Oggetto: [ID 9322] Procedimento di Valutazione di Impatto Ambientale ai sensi dell'art. 23, D.lgs. n. 152/2006 relativa al progetto per la costruzione e l'esercizio di un impianto di produzione di energia elettrica da fonte eolica e relative opere connesse e infrastrutture indispensabili, denominato Parco Eolico "APPIA SAN MARCO", con potenza complessiva pari a 105,40 MW, da realizzarsi nei Comuni di Salice Salentino, Guagnano, Campi Salentina (LE), San Pancrazio Salentino, San Donaci, Cellino San Marco, Mesagne (BR) e Brindisi (d'ora innanzi, per brevità, anche il "Progetto").

Controdeduzioni al parere della Regione Puglia - Sezione Autorizzazioni Ambientali, atto dirigenziale n. 0085234 del 09.05.2024 e pubblicato sul portale MASE il 15.05.2024 con codice elaborato MASE-2024-0085234.

Allegato A – Risposta al Parere

Figura 3 – Scheda TOC 01: Linea di cavidotto MT in TOC e relativa area di interesse PAI a pericolosità media

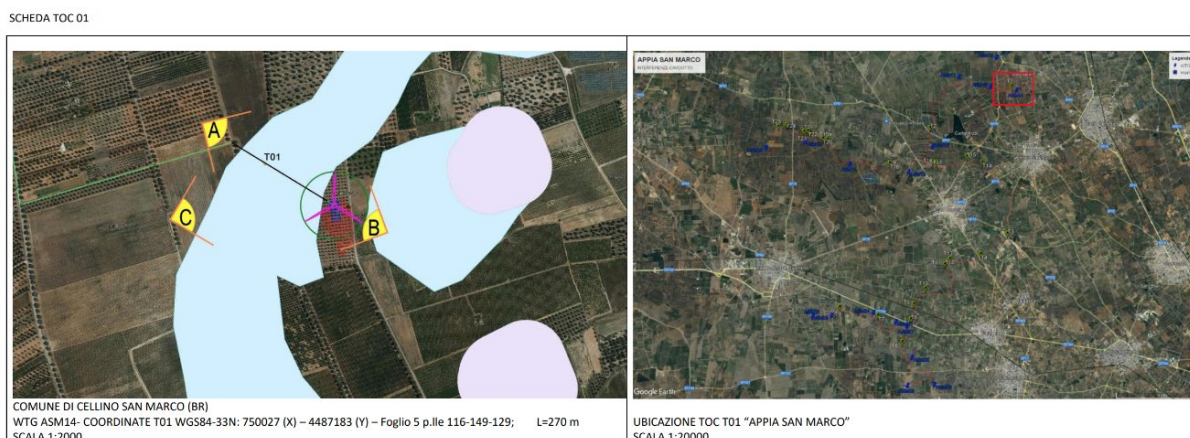
La principale interferenza deriva dalla posa del cavidotto MT che attraversa una fascia a rischio idraulico medio¹²; tale vincolo è tuttavia superato poiché l’Autorità di Bacino Distrettuale dell’Appennino Meridionale ha emesso **parere positivo** con prescrizioni¹³. Infatti, l’installazione in quest’area verrà eseguita con tecnica TOC con lavori sotterranei e successivo ripristino delle condizioni originarie. Per cui, si deduce che l’installazione dei cavidotti MT/AT non produrrà effetti negativi di rilievo sulle caratteristiche paesaggistiche stabili o sulle componenti ambientali. Inoltre, si evidenzia che, trattandosi di infrastruttura di tipo interrato, su strada esistente, il Progetto è **compatibile** con le prescrizioni contenute nelle NTA del PAI; quindi, non è necessaria l’autorizzazione paesaggistica secondo quanto stabilito ai sensi dell’Allegato A, punto A.15, D.P.R. 31/2017.

Figura 4 - Inserimento progetti

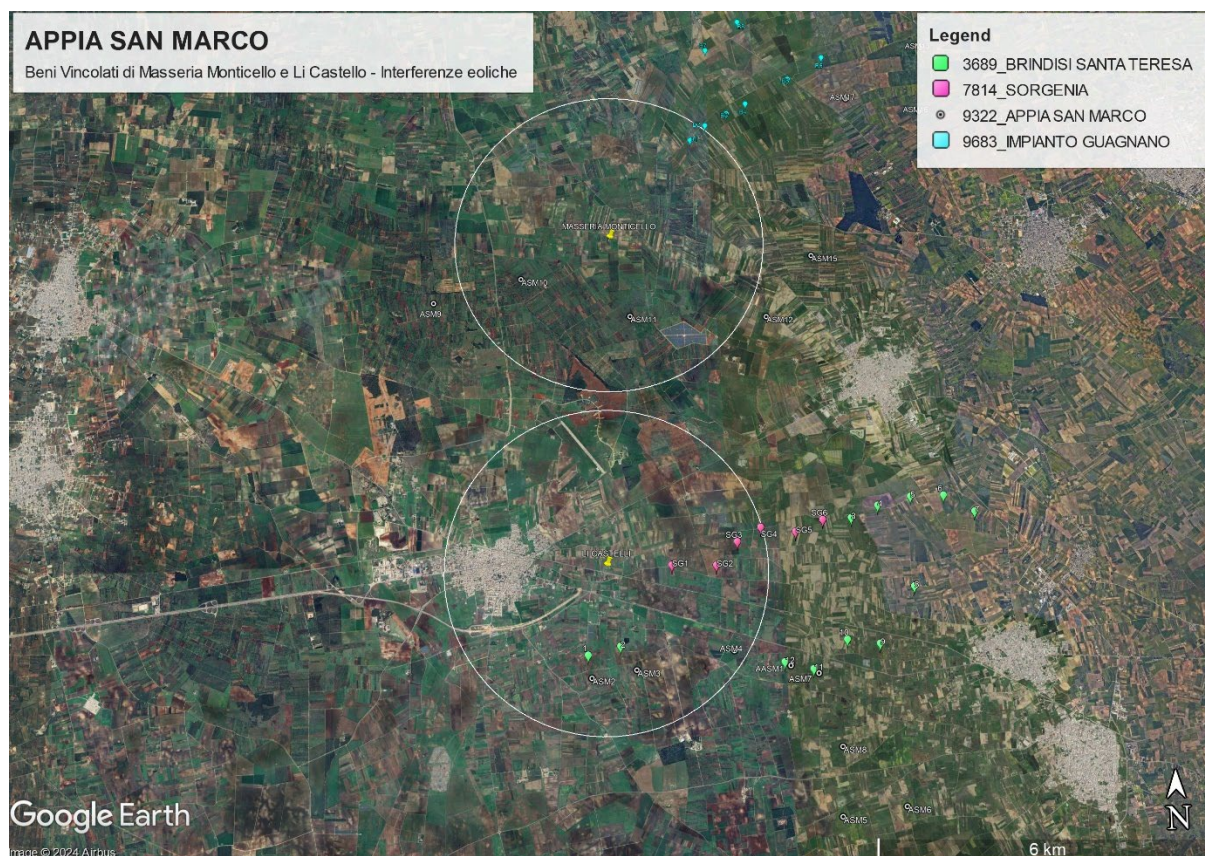
Secondo quanto esposto dal Parere, l'area destinata al Progetto si colloca all'interno del perimetro dei beni tutelati: alcuni aerogeneratori sono situati entro la fasce di rispetto di 3 (tre) km per i beni vincolati di Masseria Monticello (San Donaci (BR)), codice ARC0248, D.M. 12/10/2000, e Li Castelli (San Pancrazio Salentino (LE)) codice ARC0249, D.M. 03/07/2002, identificati secondo l'art. 20, co. 8, lett. c-quarter), D.Lgs. 199/2021 e art. 136, D.Lgs. 42/2004.

Dall'inserimento di dettaglio si nota che, per le iniziative ID 9683 e ID 7814, un totale di 5 (cinque) aerogeneratori è localizzato in un'area di 3 (tre) km dal bene de Li Castelli.

Da una valutazione di dettaglio risulta che, di 17 (diciassette) aerogeneratori, solo 5 (cinque) sono posti all'interno della zona di riferimento dei 3 (tre) km (evidenziati in rosso).

Sulla base di quanto esposto in precedenza, la Società ritiene che il Progetto **non** interferisca con i beni di Li Castelli e Masseria Monticello. Per cui, circa questo punto, il Parere consta di carenza oggettiva e normativa nella
